Bidrag fra Viborg Sportsfiskerforening med gennemgang af vandløb som har forbindelse til foreningens fiskevande

Bidrag fra Danmarks Naturfredningsforening, Viborg-afdeling**NOTAT: Vandløb i Viborg Kommune udgået af vandområdeplaner 2015 – 2021**

Figur 1: Udklip fra Miljøgis. Øverst vandløb der indgik i vandplan dateret 2011. Nederst vandløb der indgår i vandområdeplan 2015 – 2021.

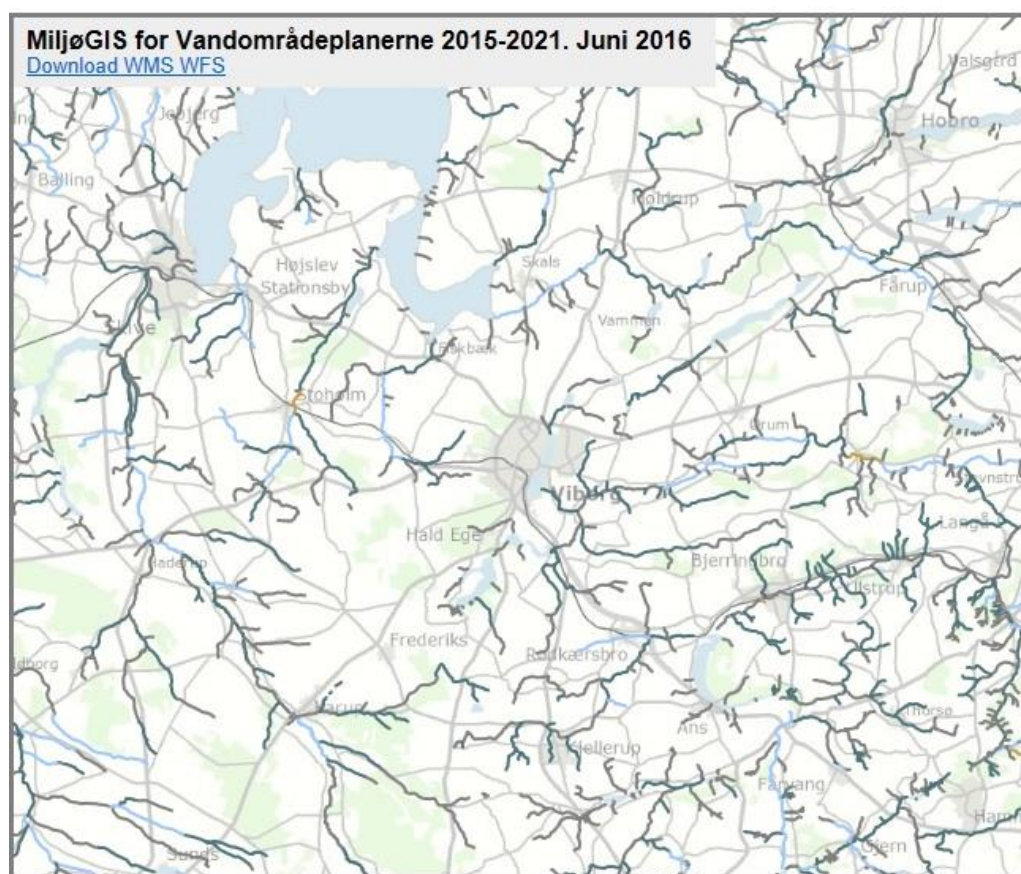
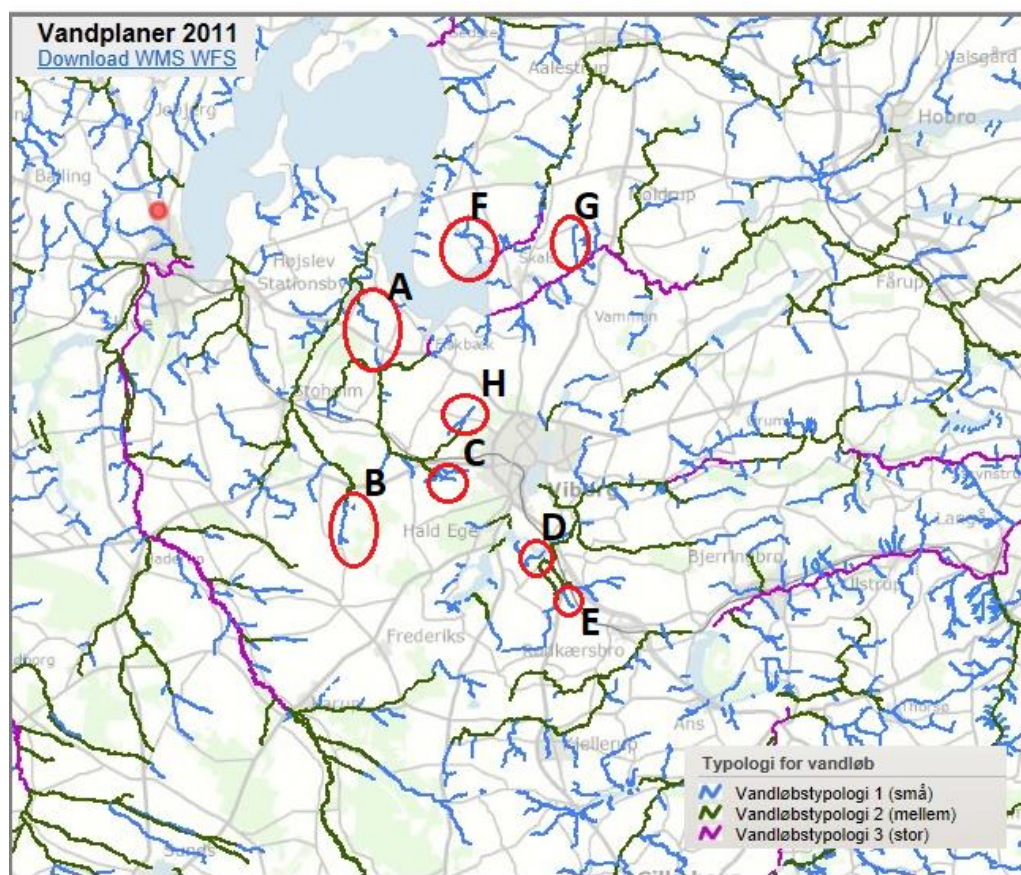
De pågældende vandløbsstrækninger er følgende, idet bogstavbetegnelserne refererer til kortet figur 1 øverst:

- A: Jordbro Å, Kvosted Bæk og Fiskbæk Å, Kuhr Bæk
- B: Jordbro Å, Mønsted Å (øvre del)
- C: Fiskbæk Å, Owensminde Grøft
- D: Nørre Å, Afløb Trædemose
- E: Nørre Å, Afløb Vandet Mose
- F: Rind Bæk, Rind Bæk
- G: Skals Å, Thybogrøften
- H: Fiskbæk Å, Jegstrup Bæk (øvre del)

Der er i alle tilfælde tale om ”naturlige vandløb”, som kan findes på gamle geodætiske kort. I flere tilfælde er der tale om vandløb, der har en betydelig vandføring, som i sig selv bør være tilstrækkelig argument for at de bør indgå i vandområdeplanerne. Det gælder specielt vandløbene:

- A: Kvosted Bæk, medianmin. = 90 l/sek;
- C: Owensminde Grøft, medianmin. = 60 l/sek;
- B: Mønsted Å (øvre del), medmin. = 180 l/sek;
- E: Afløb Vandet Mose, medmin. = 49 l/sek
- H: Jegstrup Bæk, medianmin. = 65 l/sek

I det materiale der er umiddelbart tilgængeligt på internettet, har det ikke været muligt for DN Viborg, at finde nogen dokumentation for årsagen til, at de nævnte vandløb er udgået af vandområdeplanerne, og vi finder det naturligt at vandløbene havde indgået i de vandløbsstrækninger, der er blevet drøftet i arbejdsgrupper og vandråd i forbindelse med kvalificering af vandområdeplan 2015 – 2021.
